**CONCURSO DE IDEAS PARA LA REHABILITACIÓN DE LA NAVE PRINCIPAL DE LA ANTIGUA FÁBRICA DE CLESA EN MADRID**

**CONSULTAS DE CARÁCTER ADMINISTRATIVO**

## CONSULTAS DE CARÁCTER TÉCNICO

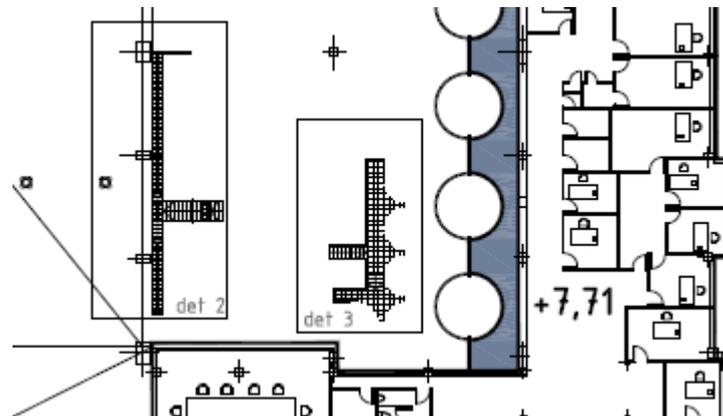
**64. ¿Podría definirme cuando se refiere AREAS DE PROTECCION AUXILIAR, en la página 5? Según los planos es la zona del edificio que está en la parte noroeste. ¿Hay que conservarla, o existe la posibilidad de demolerla?**

Es necesario conservarlas, aunque con un nivel de protección inferior. No será obligatorio mantener la distribución actual, podrá modificarse la ubicación de las escaleras, etc.

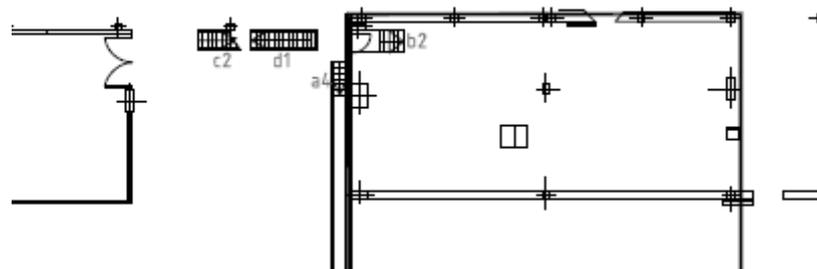
**67. En el plano adjunto los detalles 2 y 3, ¿corresponden a estructuras preexistentes que deben mantenerse, o pueden ser demolidos?**

El detalle 3 es necesario para comunicar los dos niveles de sujeción de depósitos protegidos.

El detalle 2 no es preciso, dado que la estructura de sujeción de depósitos "izquierda" no está protegida.

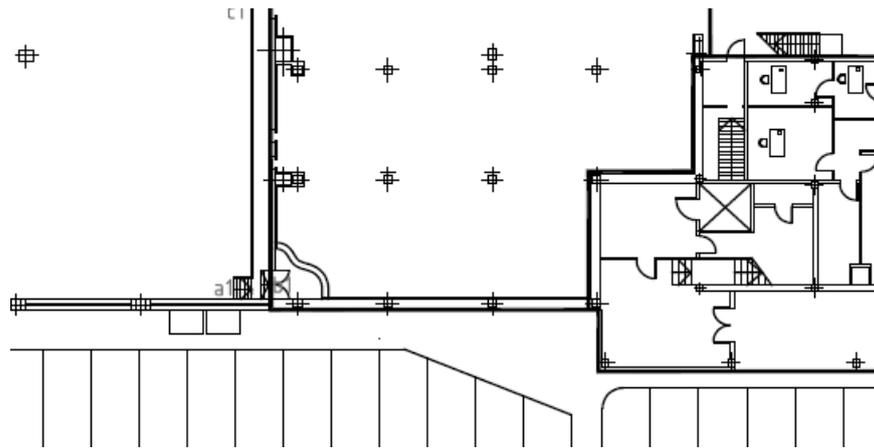
**69. En el plano adjunto, se observa una forma curva junto a la escalera "b1", ¿de qué se trata? ¿Es un muro, balcón...? ¿Se tiene que conservar o demoler?**

Desconocemos de qué se trata, pero no existe ni está reflejado en el proyecto original, por tanto no debe tenerse en cuenta.
